1	ADDENDA No 3	2017-02-20
0	APPENDUM No 3	2017-01-20
	DEMS POUR SOUMISSION	2017-01-20
	ISSUED FOR BID

CFG ARC RELOCALISATION DE L'AGENCE DU REVENU DU CANADA, 6^e ÉTAGE TOUR OUEST
 GFC CRA RELOCATION OF THE CANADA REVENUE AGENCY, 6th FLOOR WEST TOWER

ÉLECTRICITÉ ÉLECTRICAL
ÉCLAIRAGE LIGHTING
6^{ÈME} ÉTAGE 6TH FLOOR

Composé par S.PL. Date 11-10-2016 (aaaa/mm/jj)	Dessiné par S.CON. Date 11-10-2016 (aaaa/mm/jj)	Approuvé par A.B.O. Date 11-10-2016 (aaaa/mm/jj)	Submitted Tender
Administrateur de projet No du projet R.078221.001 TPSGC	Project no. 2337-013-00 PWSC	Client Client	Project Manager No de classement E02/11
Nom du fichier R_078221_001-E02-EN-PLN_R01.dwg	File name	No de classement	Sheet no.

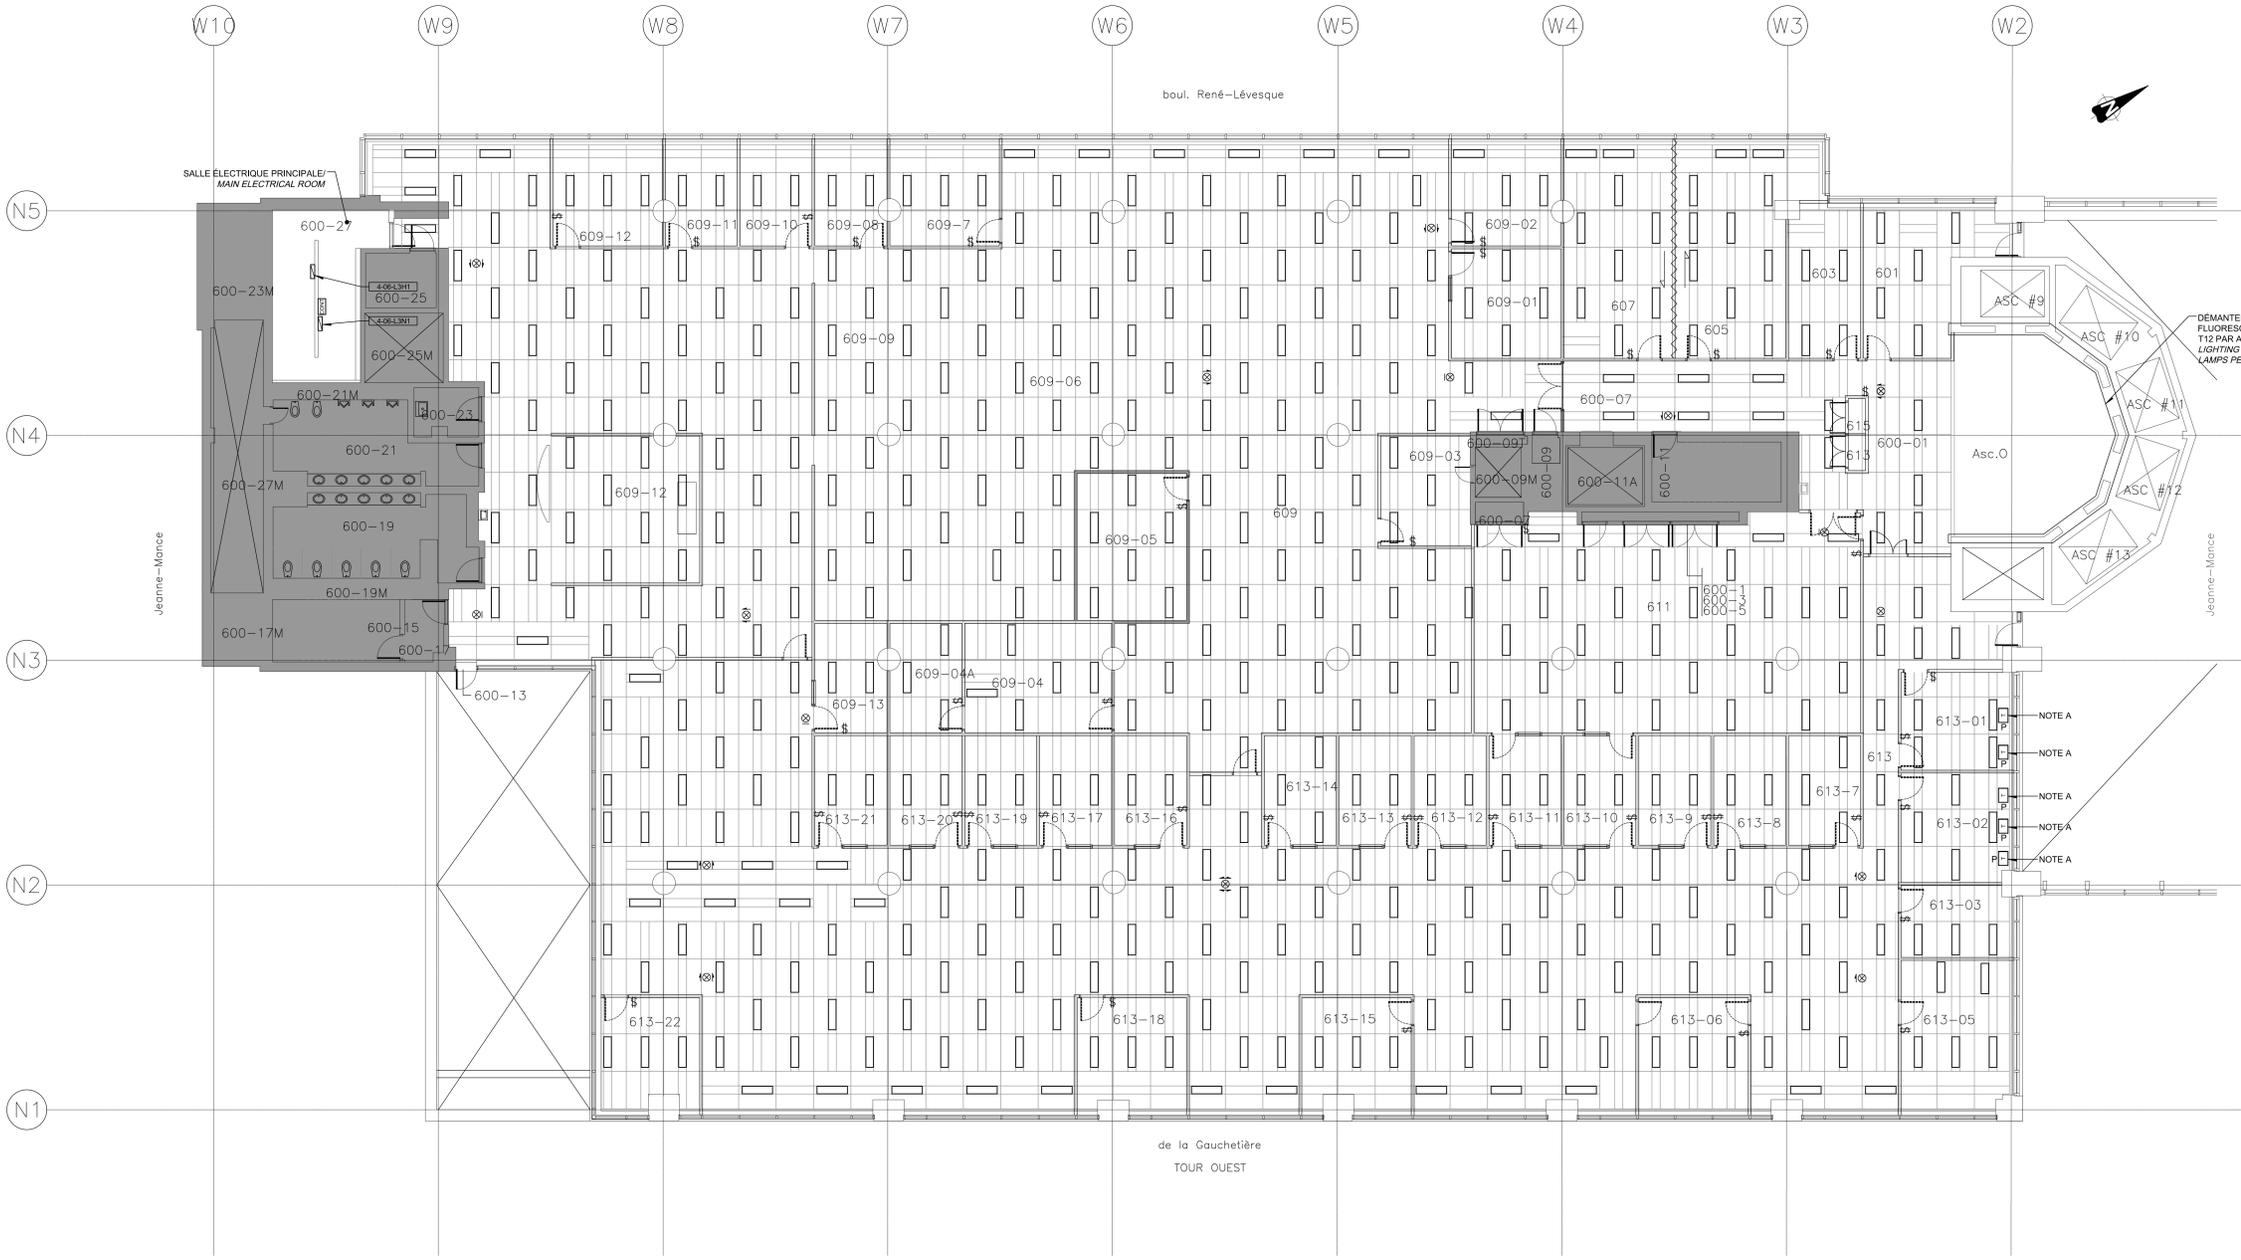
DÉMANTÉLER LES 12 APPAREILS D'ÉCLAIRAGE FLUORESCENT DANS LES NICHEs CIA 2 LAMPES T12 PAR APPAREIL. J DISMANTLE ALL 12 FLUORESCENT LIGHTING FIXTURES IN WALL NICHEs CIV THE 2 T12 LAMPS PER FIXTURE.

TPSGC / PWSC / Client / Client: No. de classement / File name: **R_078221_001-E03-EN-PLN_R01.dwg** / No. de la feuille / Sheet no.: **E03/11**

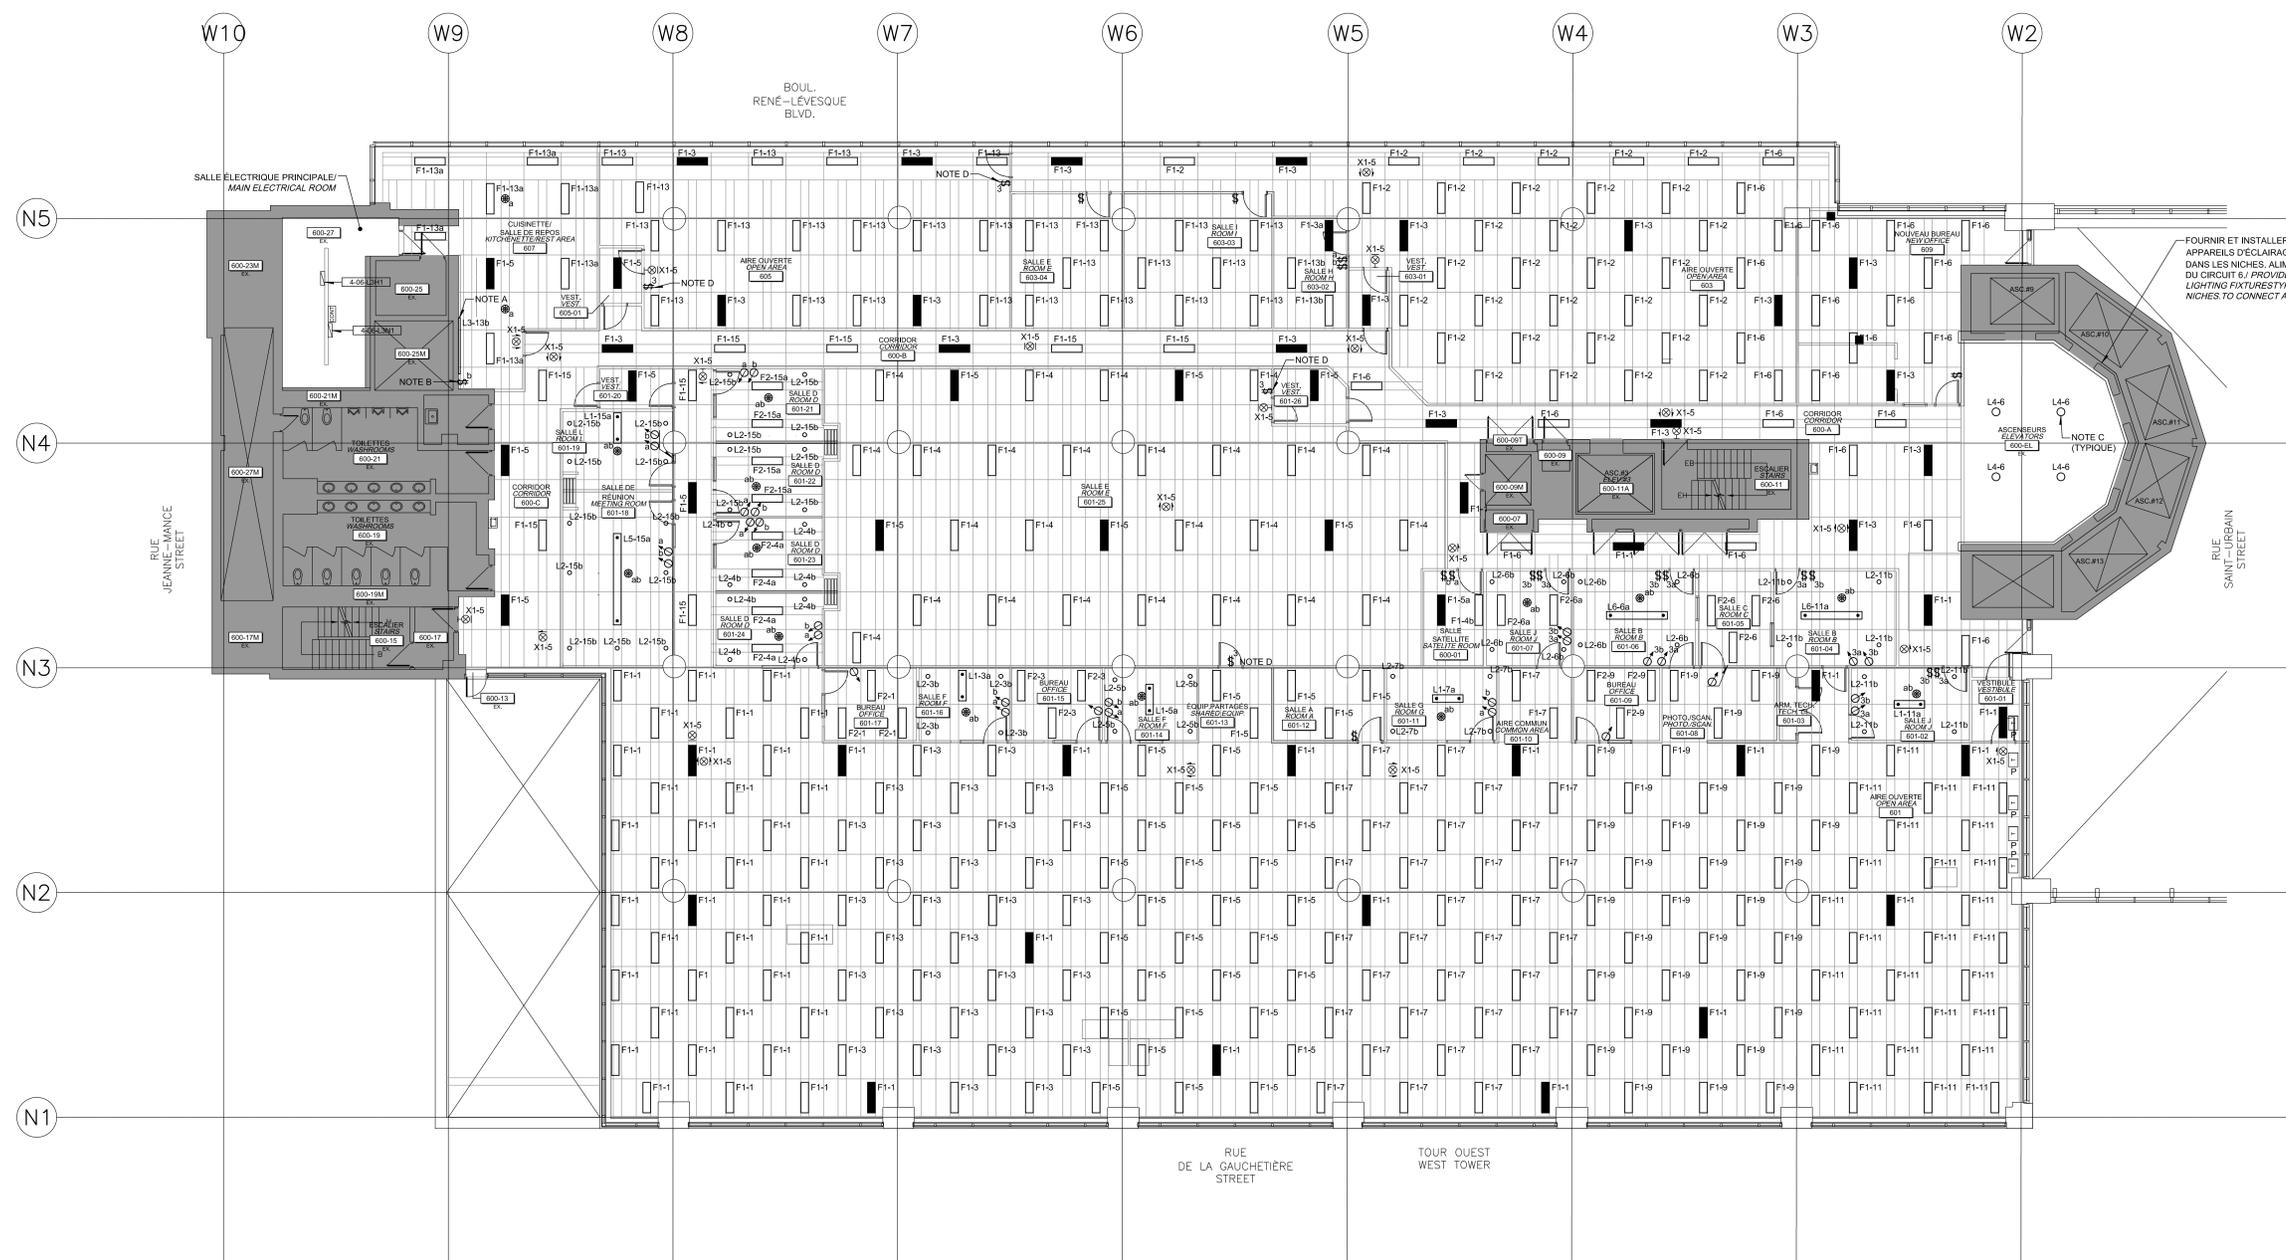
FOURNIR ET INSTALLER 12 NOUVEAUX APPAREILS D'ÉCLAIRAGE TYPE F3 DANS LES NICHES. ALIMENTER À PARTIR DU CIRCUIT 6 / PROVIDE AND INSTALL 12 NEW LIGHTING FIXTURES TYPE 3 IN WALL NICHES TO CONNECT AT THE CIRCUIT 6.
